# 2025年轨道交通工程地方标准执行情况专项抽查

## 建筑专业总结

2025年9月

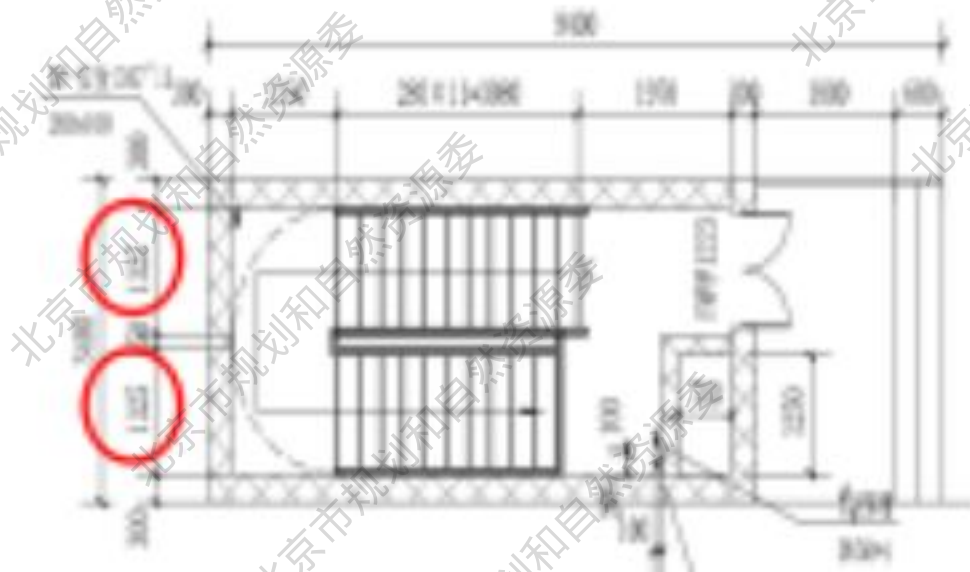
若两侧均设置栏杆，栏杆内侧净距须满足不小于1.2m的要求，算下来扶手直径40mm可满足要求，但很紧张，扶手直径45mm则不满足要求。按照《建筑防火通用规范》GB55037-2022实施指南：7.1.4实施要点（3）疏散楼梯的净宽度按照下述方法测量：3）当疏散楼梯两侧均设置栏杆或扶手时，应为两侧栏杆或扶手相对内表面之间的最小水平净距。
